# SKF Informacija o proizvodu

## VKBA 6737 – Obavezna zamjena matice

# SKF Tehnički bilten

# SKF Tehnički bilten

### VKBA 6737

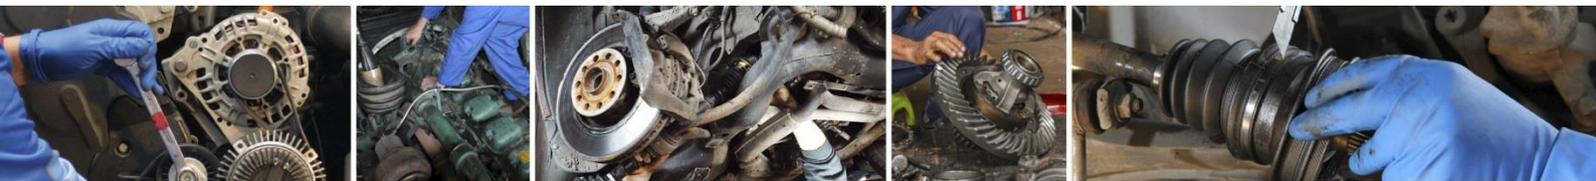
Obavezna zamjena matice za vrijeme postavljanja ležaja kotača

Da bi se osigurao cjelovit i profesionalan popravak, SKF je u komplet ležaja kotača dodao maticu iz serije 248 R. Obavezno je zamijeniti staru maticu jer ona može biti oštećena tijekom skidanja starog ležaja ili postavljanja novoga.

Matica uključena u komplet za zamjenu ležaja kotača

### VKBA 3511

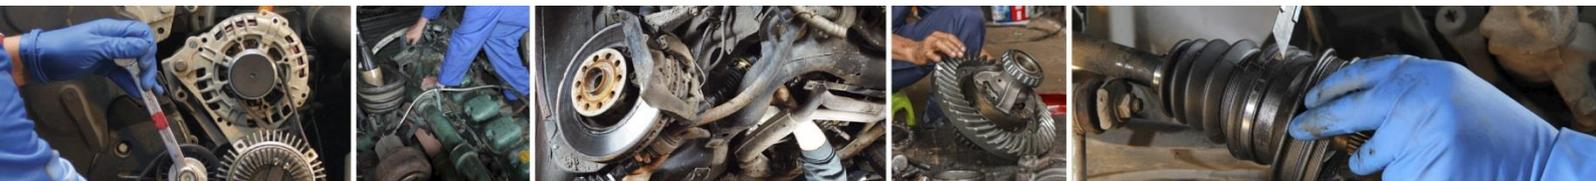
Obavezna zamjena podloške tijekom postavljanja ležaja kotača

Da bi se osigurao potpuni i profesionalni popravak, SKF je dodao podlošku u komplet ležajeva kotača serije 240 R. Obavezno je zamijeniti staru podlošku jer ona može biti oštećena prilikom skidanja starog ležaja ili kod postavljanja novoga.

*Podloška uključena u komplet ležaja kotača*
